Informe: LM-PI-AT-026-17

**EVALUACIÓN DEL DISEÑO DE PAVIMENTO, DE LA CALIDAD DE
LOS MATERIALES Y LOS PROCESOS CONSTRUCTIVOS**
**Proyecto: Construcción sostenible del puente sobre el río Virilla
en la Ruta Nacional No. 147**

**INFORME FINAL DE AUDITORÍA TÉCNICA EXTERNA
EVALUACIÓN DEL DISEÑO DEL PAVIMENTO, LA CALIDAD DE LOS MATERIALES Y LOS PROCESOS
CONSTRUCTIVOS**

Proyecto: Construcción sostenible del puente sobre el río Virilla en la Ruta Nacional No. 147

Fotografía 2 y 3. "Registros de Protocolo de inspección" código RI-I-017, correspondientes al 13/07/18 y al 20/07/18 . Fotografía tomada: 9 de agosto de 2018. Fuente: LanammeUCR

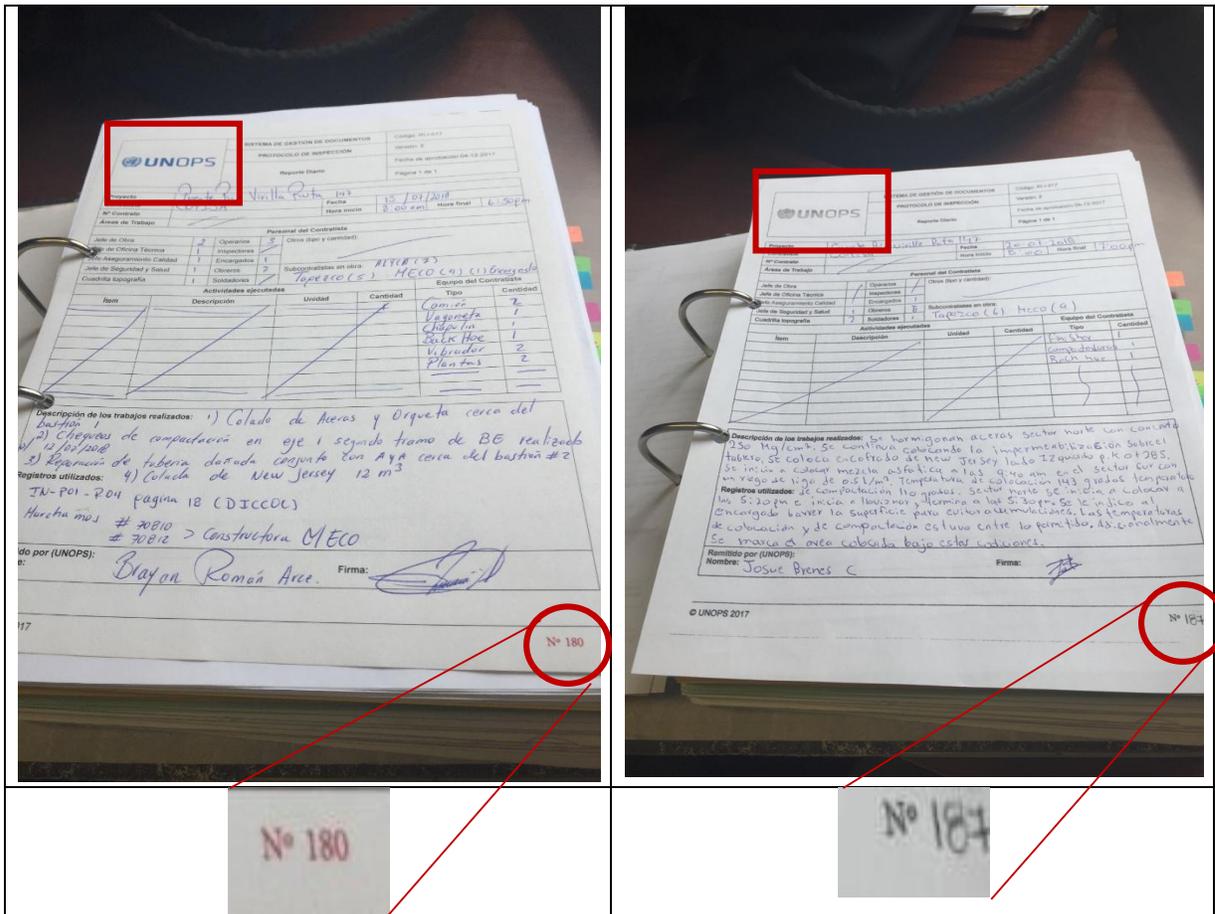
En aras de poder recabar información sobre esta situación se solicita a la UNOPS los registros de los informes de diarios de inspección ("Protocolo de inspección" código RI-I-017) del mes de julio. En primera instancia, el equipo auditor advierte que los registros no están encuadernados, pero que cada una de las páginas cuentan con un folio para una adecuada identificación y control de la documentación, tal como se muestra en la fotografía 2.

Al revisar el folio correspondiente al día 20 de julio de 2018 se observa que la numeración no es de imprenta, como se nota en los demás folios predecesores, sino que el consecutivo con el que se identifica dicha hoja está escrito a mano. Además, parece que el registro corresponde a una fotocopia, ya que varios aspectos no se encuentran a color como en los registros anteriores, tal como el logotipo de UNOPS y la identificación del folio (tal como se nota en las fotografías 2 y 3). Al consultar al personal de la supervisión indicaron que se les acabaron los folios, por lo que decidieron utilizar fotocopias para mantener la continuidad de la información de inspección que se consigna en los registros.

En el registro RI-I-17 folio 187 se indica que la inspección gira la instrucción al contratista de barrer la superficie para evitar la acumulación de agua, mientras que el registro del informe mensual se indica que la inspección solicitó al contratista la detención de la actividad de colocación por lluvia presente en el momento de la colocación, aspecto que no fue acatado por el mismo. Adicionalmente, en el registro RI-I-17 folio 187 se indica que las condiciones de lluvia cesan a las 5:30 pm, mientras que en el informe mensual no se indica la hora en que dejó de llover.

Sobre lo anterior, es criterio del equipo auditor que estas diferencias no permiten asegurar la fidelidad y trazabilidad de la información emitida sobre lo acontecido en campo y lo que se notifica a la ingeniería de proyecto. Adicionalmente, es criterio del equipo auditor que el uso de fotocopias y que estas sean foliadas a mano puede generar riesgos de veracidad de la información que debe quedar consignada en los registros, particularmente sobre aquellos acontecimientos relevantes que impactan (o podrían impactar a futuro) la calidad final del proyecto que se construye.

La observación se mantiene.

Figura 2. Análisis respuesta del pavimento mediante el software Pitra Pave. Fuente: CONAVI, 2018

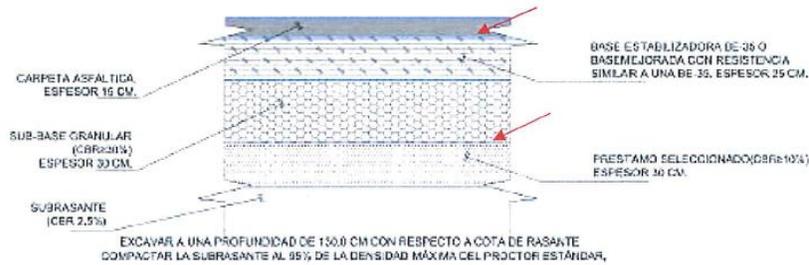
Por otro lado, la información aportada por la UNOPS correspondiente al análisis de desempeño no es clara en relación con los parámetros utilizados en el software PITRA PAVE para estimar las respuestas del pavimento. Por lo que, según la revisión realizada por el equipo auditor sobre la documentación aportada en el oficio POE-08-2018-0403, no hay información sobre:

- Número de capas contempladas en el software.
- Módulos de elasticidad y coeficientes de Poisson por capa utilizados en el software.
- Posición de los puntos de análisis para obtención de respuestas del pavimento.
- Tipo de carga y presión inflado de análisis.

En la Figura 2, se muestra la información aportada por la Administración en el oficio POE-08-2018-0403, en la cual no se muestra la información anteriormente mencionada.

Además las ecuaciones utilizadas en el análisis de desempeño vienen referenciadas, pero no son indicadas en el oficio. Por lo tanto, no es posible revisar si fueron correctamente aplicadas o no. La información de la aplicación aportada por la Administración se muestra en la Figura 3

- 2- En cuanto a la valoración del desempeño del paquete estructural de la mezcla, se aclara que a solicitud de la administración se envió informe con análisis de desempeño (POE-08-2018-0403), de fecha 04 de abril de 2018. No obstante, posterior a esta remisión no se recibió observación alguna sobre información faltante o poco clara, por lo que no se realizaron cálculos o aclaraciones adicionales. En esa fecha existía un amplio margen para revisión antes de la colocación de mezcla asfáltica. Por lo que se solicita que en casos de esta naturaleza se puedan remitir observaciones adicionales cuando existan en un tiempo razonable que permita a la gerencia del proyecto tomar las medidas del caso. Dentro de las que se incluyen investigación adicional e incluso el apoyo en el mismo Lanamme para la definición de aspectos particulares de los métodos que aún se encuentran en definición a nivel nacional.

clara, por lo que no se realizaron cálculos o aclaraciones adicionales. En esa fecha existía un amplio margen para revisión antes de la colocación de mezcla asfáltica. Por lo que se solicita que en casos de esta naturaleza se puedan remitir observaciones adicionales cuando existan en un tiempo razonable que permita a la gerencia del proyecto tomar las medidas del caso. Dentro de las que se incluyen investigación adicional e incluso el apoyo en el mismo Lanamme para la definición de aspectos particulares de los métodos que aún se encuentran en definición a nivel nacional.” Sobre este apartado el equipo auditor indica que a pesar de que no se solicitaron aclaraciones adicionales, se le recuerda al auditado que lo que se estaba revisando era el diseño del pavimento, el cual incluye todas las capas del pavimento y no únicamente la mezcla asfáltica, por lo que no se contaba con tanto tiempo como indica el auditado. Sin embargo, se considerará la observación de la Unidad Ejecutora para futuros informes. La Observación se mantiene.
